ENQUÊTE PUBLIQUE
RELATIVE À LA DEMANDE DE PERMIS DE CONSTRUIRE
UNE CENTRALE SOLAIRE PHOTOVOLTAÏQUE AU SOL
SUR UN TERRAIN AU LIEU-DIT "LES PUIITS" SUR LA
COMMUNE DE PIOLENC, PRÉSENTÉE PAR LA SAS
OXY1905.

PROCÈS VERBAL DE SYNTHÈSE

(CONSOLIDÉ DES RÉPONSES EN DATE DU 25/07/2022 DU
RESPONSABLE DE PROJET)

Patrick THABARD
commissaire enquêteur

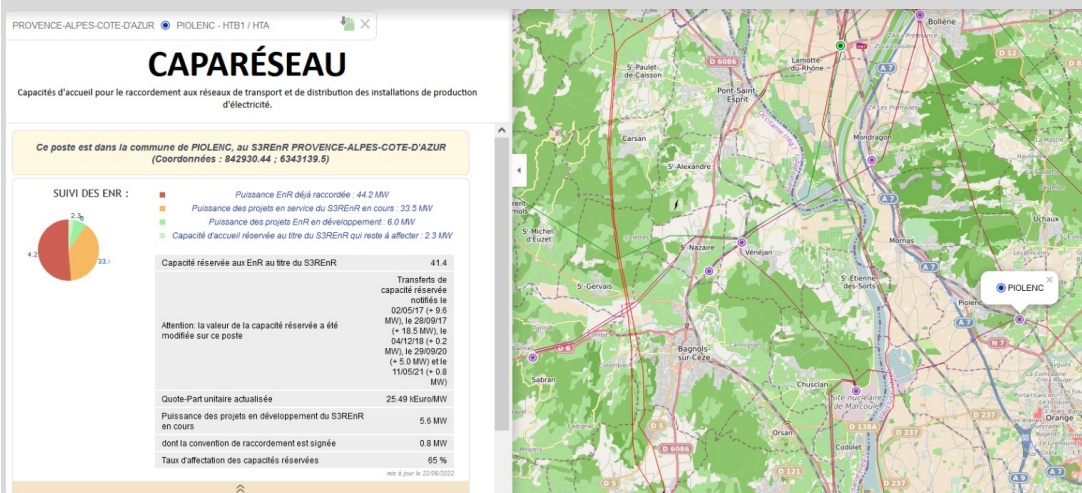
Comment le projet s'inscrit-il dans le **Schéma régional PACA de raccordement aux réseaux des énergies renouvelables** en vigueur ou à défaut dans celui en cours de révision?

A date, et compte tenu du fait que le projet n'ait pas encore obtenu d'autorisation d'urbanisme (Permis de Construire), il n'est pas possible "d'entrer en file d'attente" auprès d'ENEDIS. Le fait d'entrée en file d'attente auprès d'ENEDIS réserve la capacité à pouvoir se brancher au réseau.

Toutefois, la disponibilité du poste de Piolenc, à ce jour, est favorable au projet puisque le poste Source de Piolenc dispose déjà d'une capacité d'accueil pour notre projet. Cf. extrait ci-dessous du Caparéseau. Il reste à minima 2,3 MW d'accueil, alors que notre projet fait 1,5 MW.

Enfin, au regard du S3REN, nous n'avons pas estimé nécessaire de faire remonter le projet, car pour la raison évoquée précédemment (disponibilité du poste source de Piolenc), il n'y a pas la nécessité d'augmenter les capacités d'accueil sur ce poste.
